ZÁPIS Z JEDNÁNÍ

II/610 Tuřice-Kbel (Benátky nad Jizerou průtah)

Zakázkové číslo:	20-PH11-022
Místo jednání:	zasedací místnost MěÚ Benátky nad Jizerou
Datum:	25. 03. 2021
Čas:	
Účastníci:	dle prezenční listiny
Rozdělovník:	
Přílohy:	Příloha č. 1 – Situace Třída Osvobozených politických vězňů – autobusy – varianta 1 Příloha č. 2 – Situace Třídy Osvobozených politických vězňů – autobusy – varianta 2 Příloha č. 3 – Prezenční listina

Předmětem jednání byl 3. výrobní výbor projektu „**II/610 Tuřice-Kbel (Benátky nad Jizerou průtah)**“ s cílem koordinace projektu opravy silnic Krajské správy a údržby silnic Středočeského kraje a úpravy autobusového uzlu na Třídě Osvobozených politických vězňů.

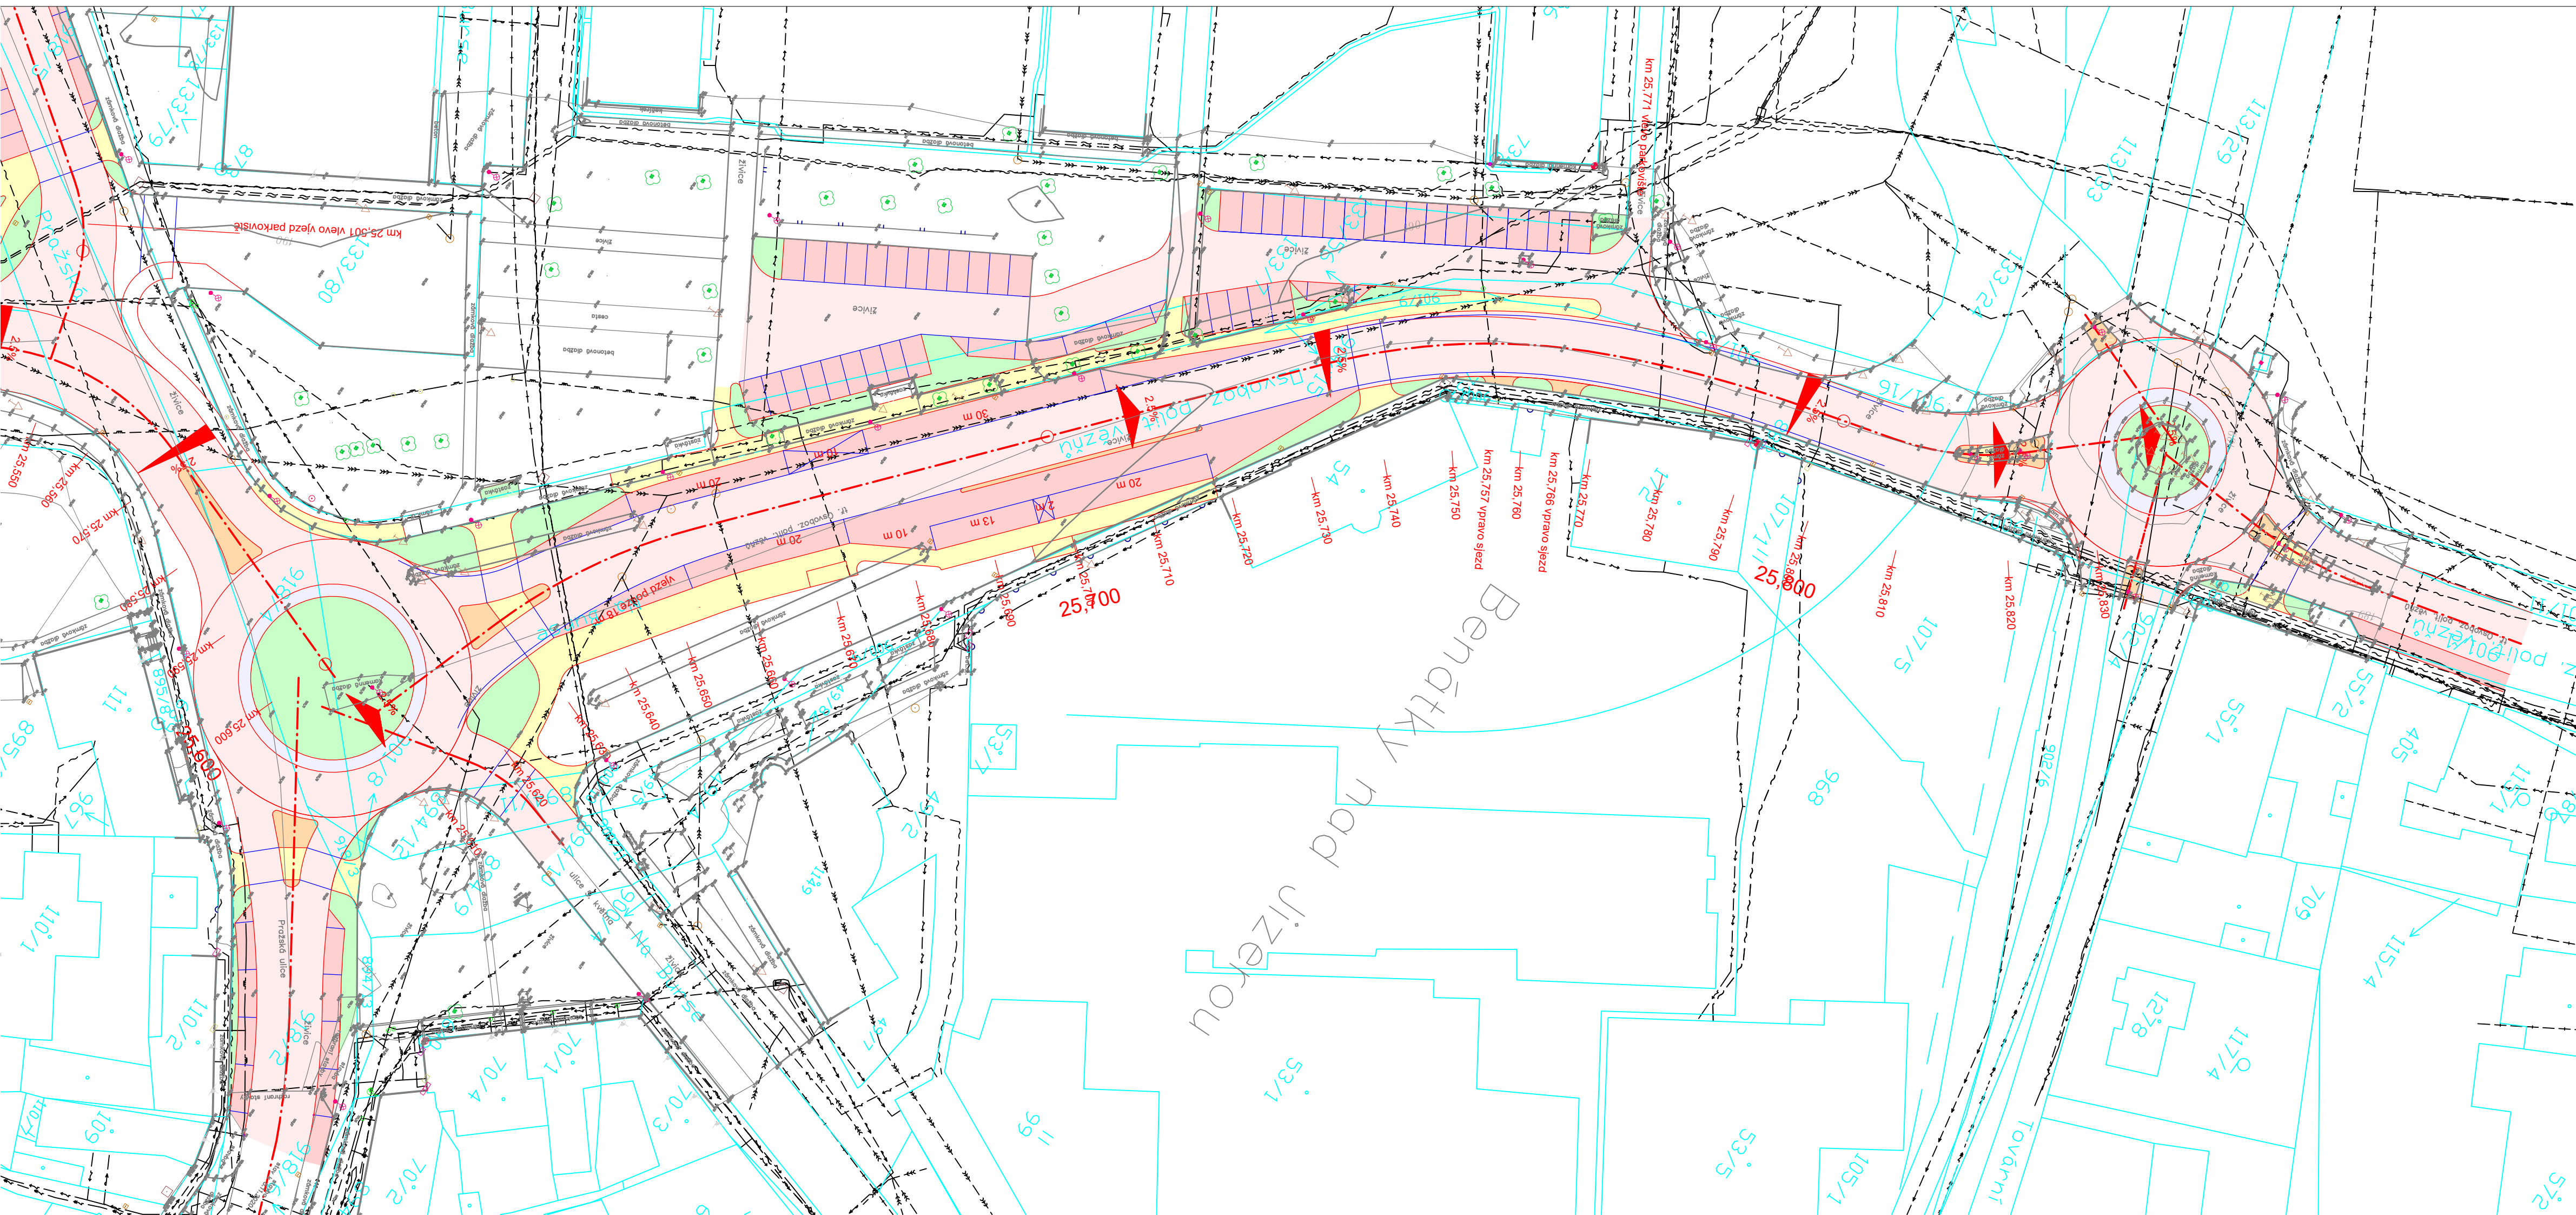
1. Zástupce IDSK (Integrované dopravy Středočeského kraje) sdělil požadavky IDSK na úpravu autobusového uzlu na Třídě Osvobozených politických vězňů (viz příloha č. 1). IDSK žádá zřídit na straně z centra dvě autobusové zastávky o délce nástupní hrany 20 m resp. 30 m včetně jednoho rezervního místa pro krátkodobé odstavení, na straně do centra tři autobusové zastávky o délce nástupní hrany 20 m resp. 13 m resp. 20 m včetně samostatného pruhu pro průjezd autobusů nebo případného krátkodobého odstavení (vyčkávání) autobusů. IDSK požaduje jeden označnický směr na jeden směr (tzn. u označnicku může stát i více autobusů najednou). Autobusové spoje budou na sebe navazovat a v případě zpoždění i vyčkávat. Požadavky vyplývají z integrace veškeré autobusové dopravy, která proběhne v prosinci 2021. Navržené řešení dle situace Třídy Osvobozených politických vězňů - varianta 1 je dle IDSK minimální pro zajištění fungování tohoto autobusového uzlu.

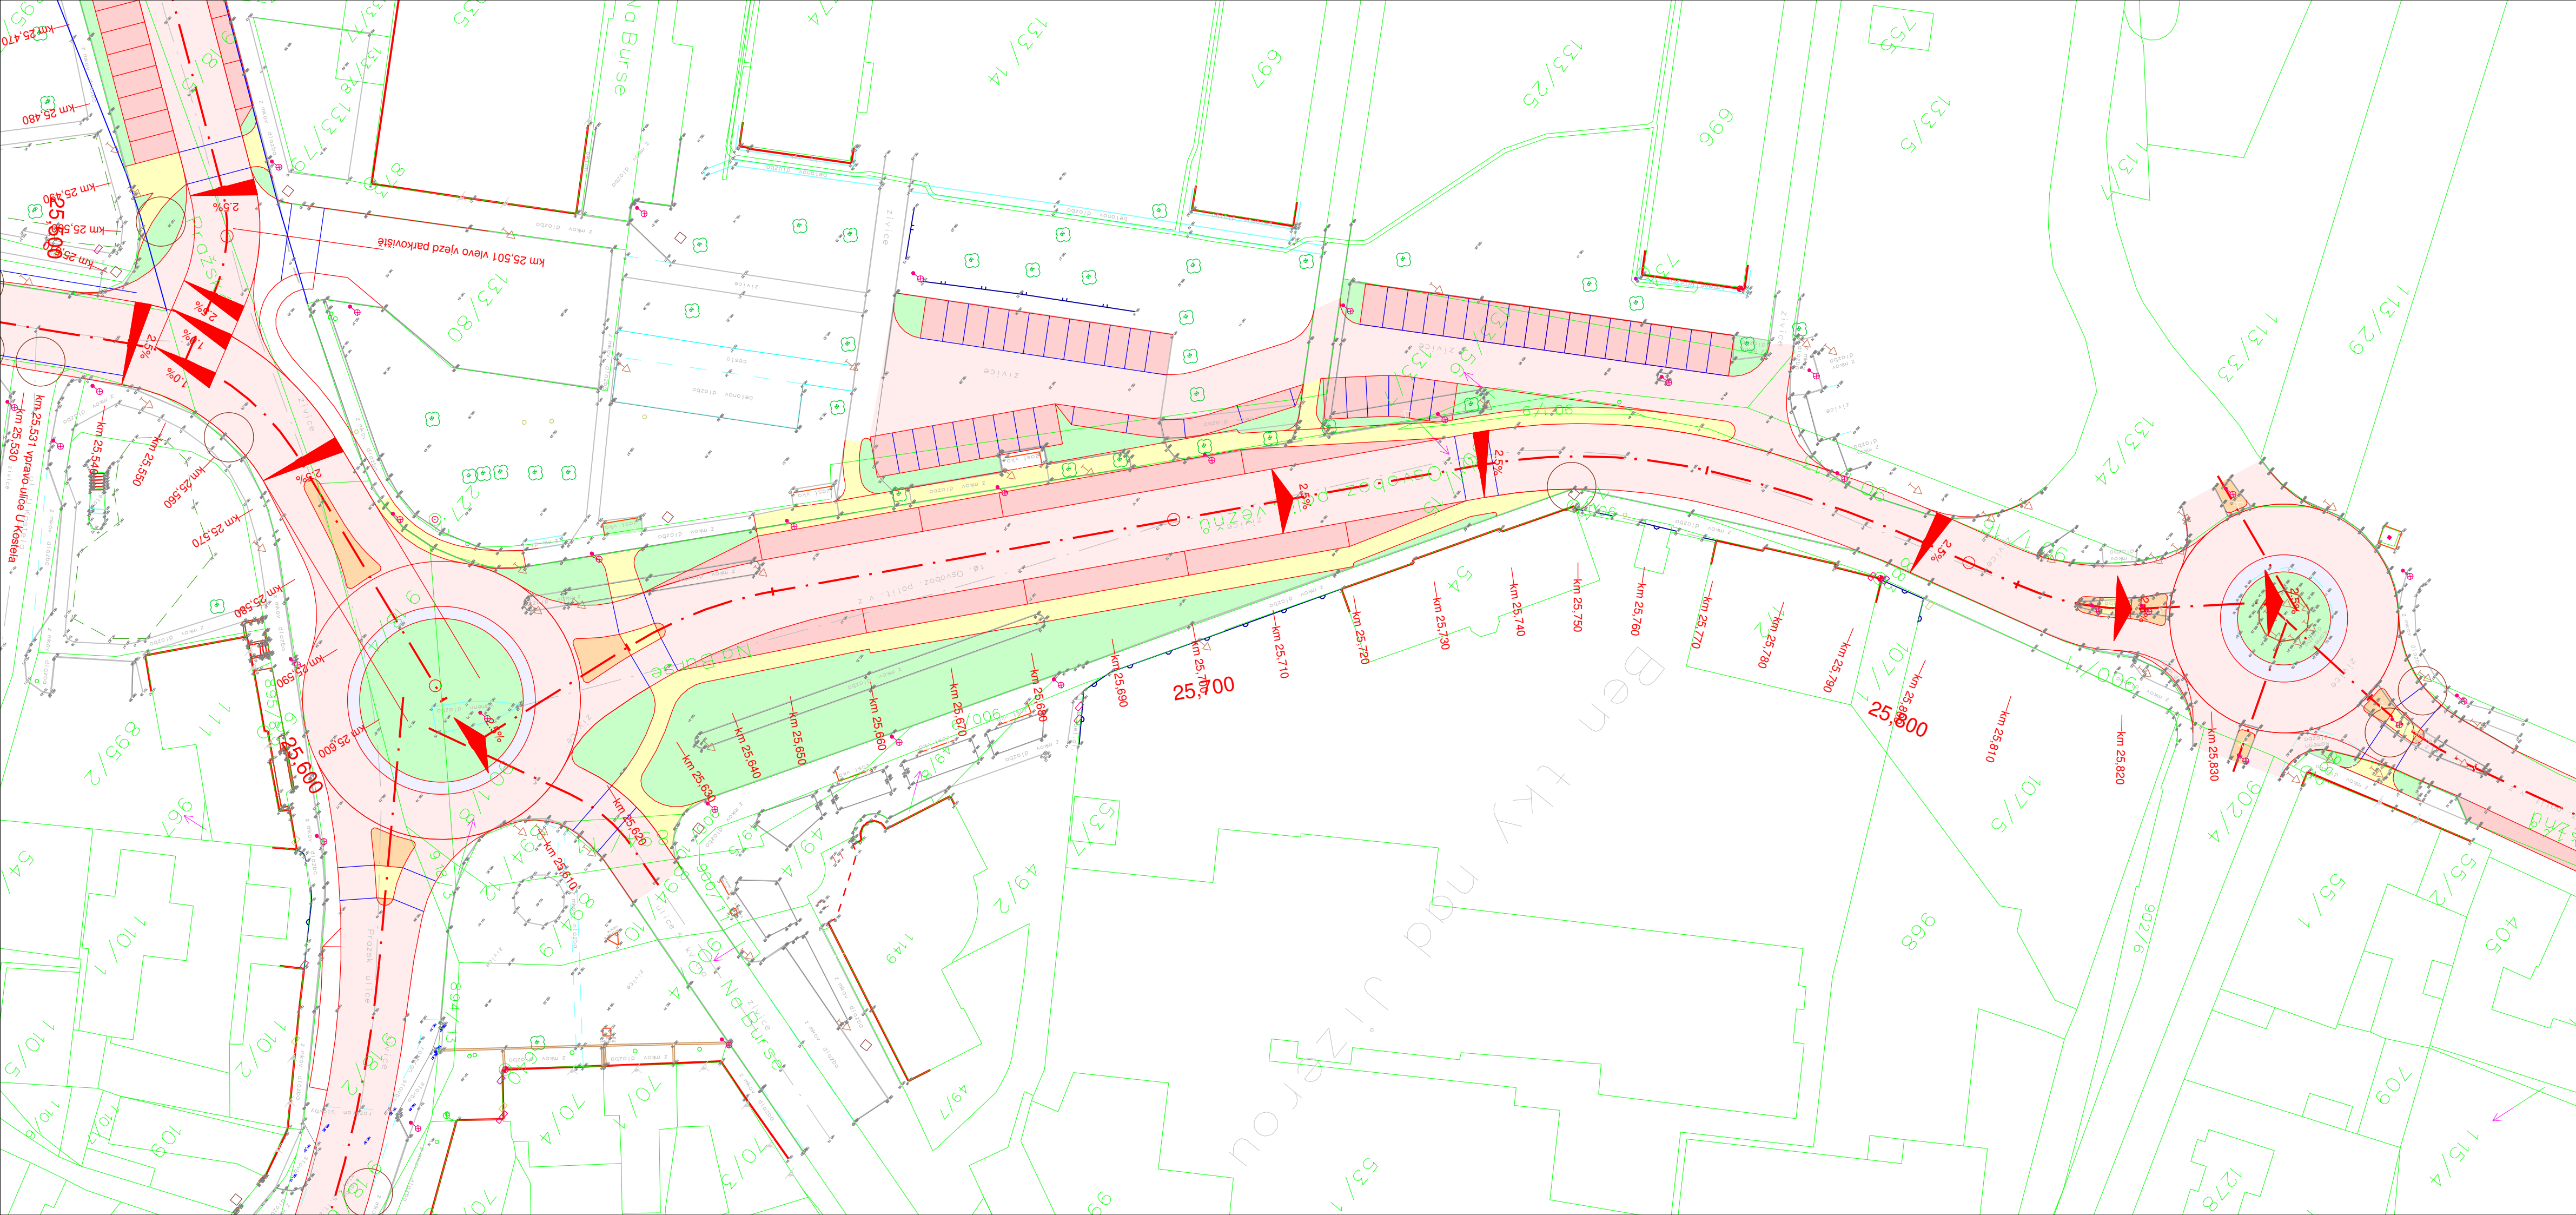
2. Zástupci města Benátky nad Jizerou žádají minimalizaci zpevněných ploch (viz příloha č. 2) vyčleněných pro provozování autobusových zastávek. Proto nabízí pro krátkodobé odstavení autobusů plochu v ulici U Cukrovaru cca 500 m od autobusových zastávek. Podle zástupců IDSK by přejíždění autobusů na odstavnou plochu v ulici U Cukrovaru vedlo k více nákladům. Dlouhodobé parkování autobusů nebude probíhat v prostoru autobusových zastávek na Třídě Osvobozených politických vězňů. V případě využití citované plochy pro parkování autobusů je nutné rovněž počítat se stavebními úpravami.
